**Projet intitulé : « OPERATIONS EN MILIEU AQUATIQUE LIEES
AU DEMANTELEMENT DES PARTIES ELECTROMECHANQUES
DE L'ANCIENNE STATION DE POMPAGE – SITE DE
CREYS-MALVILLE »**

**(Commune de Creys-Mépieu dans le département de l'Isère
Commune de Briord dans le département de l'Ain)
(Maître d'ouvrage : ÉLECTRICITÉ DE FRANCE)**

**Avis de l'autorité administrative de l'État
compétente en matière d'environnement
sur le dossier présentant le projet et comprenant l'étude d'impact**

Avis n° 2015-P1794

Localisation du site d'étude et vue de la station de pompage et du barrage flottant

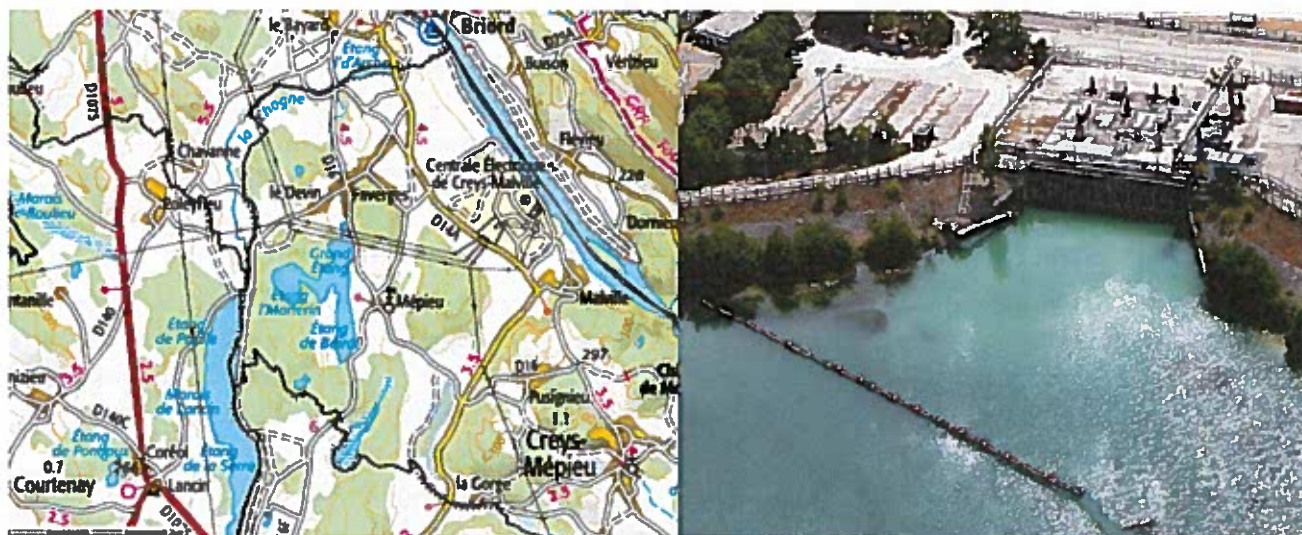
d'opérations de coupe et de broyage alors que, sur certaines photos aériennes du dossier, ces zones révèlent la présence d'un cordon boisé rivulaire. Afin de lever cette incohérence, le dossier mériterait d'explicitier les raisons de ce défrichement et les impacts générés avec éventuellement les mesures d'évitement, de réduction et de compensation associées.
